Dieter Geissbühler, Luzern

Wettbewerb Strandbad Lido in Luzern

**1. Preis (Überarbeitung):
Max Bosshard & Christoph Luchsinger,
Luzern**

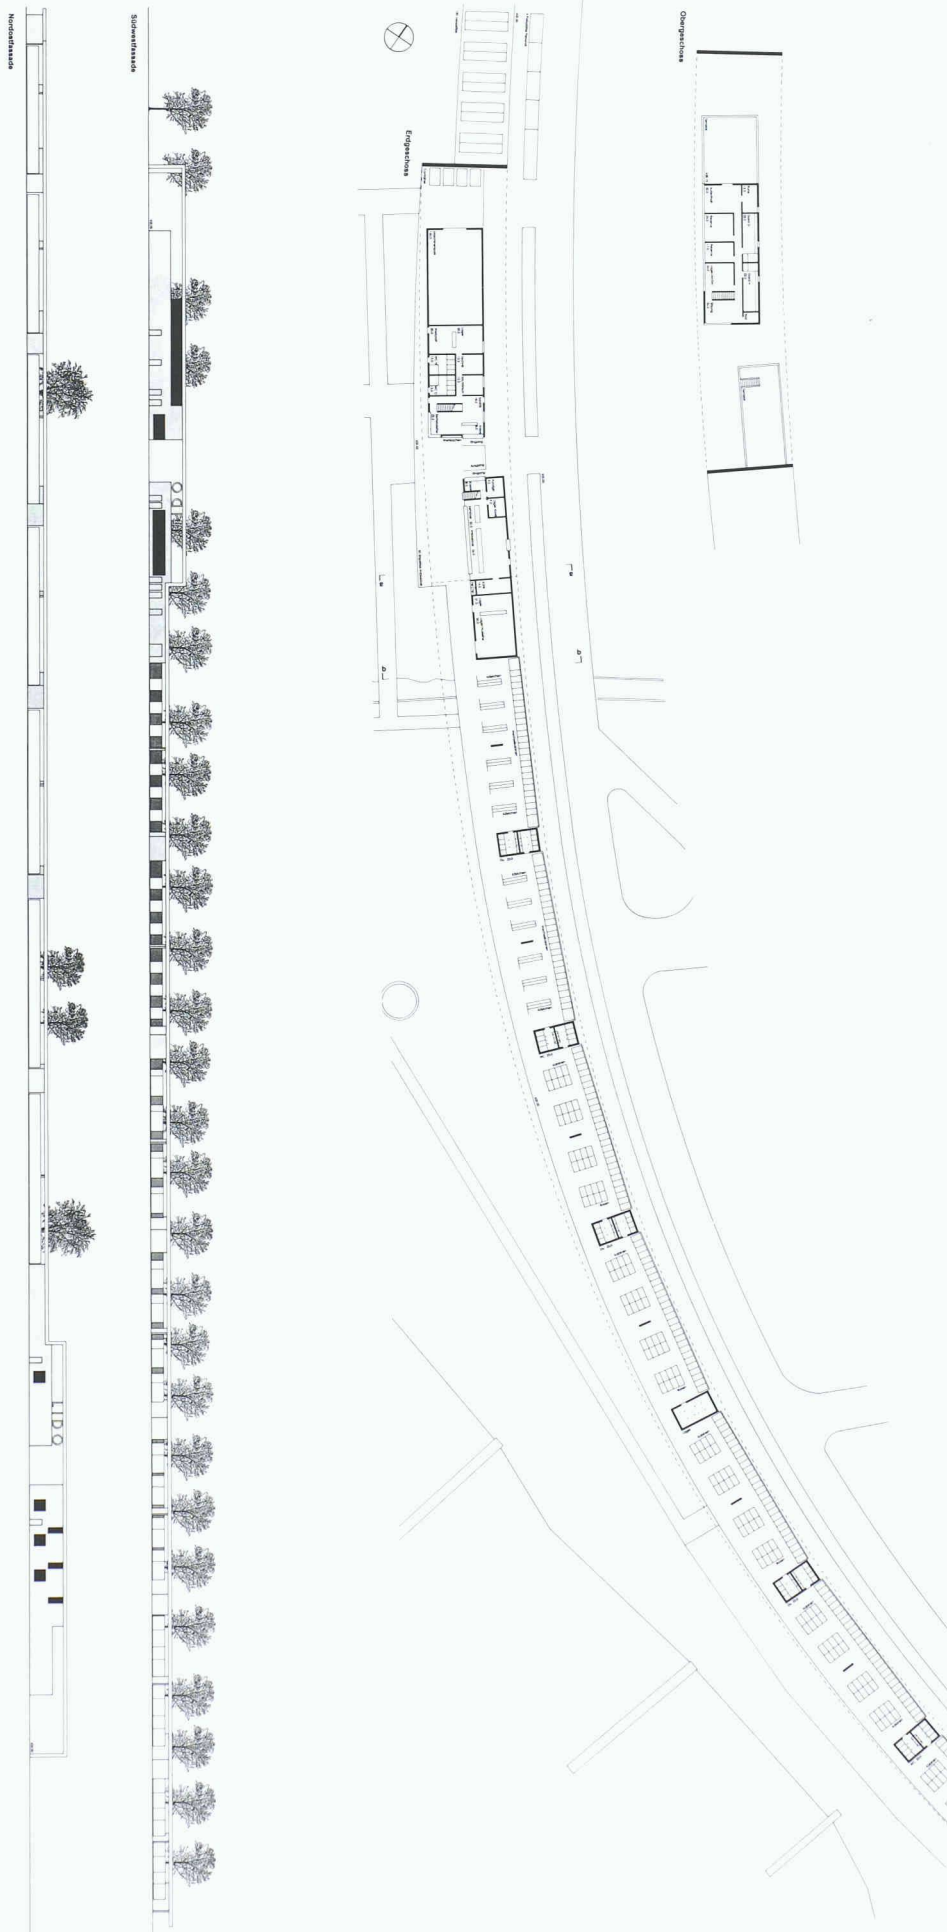
Die Qualitäten des Projektes, seine bestehend klare, eigenständige städtebauliche und architektonische Haltung, werden im Rahmen der Weiterbearbeitung noch optimiert. [...]

Die Aussenraumgestaltung berücksichtigt wohl die technischen Vorgaben zur Weiterbearbeitung (Anordnung der Spielfelder, Verbindung über den Würzenbach für Servicefahrzeuge), bleibt jedoch fragmentarisch und wenig ausgereift. Ein klarerer räumlicher Bezug des Würzenbaches zu den Neubauten und zur Gesamtanlage wird vermisst. [...]

Insgesamt konnte durch die Weiterbearbeitung des Projektes Strandgut die tragende Projektidee bestätigt und verstärkt werden. Ein kühnes, elegantes Projekt, das an Klarheit und expressiver Kraft der Bedeutung des alten Lidos in zeitgemässer Form gleichkommt. Die Optimierungsvorschläge der Projektverfasser behalten zudem ein erhebliches konstruktives Sparpotential mit entsprechenden Kostenreduktionen. Die erforderlichen betrieblichen Verbesserungen können ohne Qualitätseinbußen vorgenommen werden.
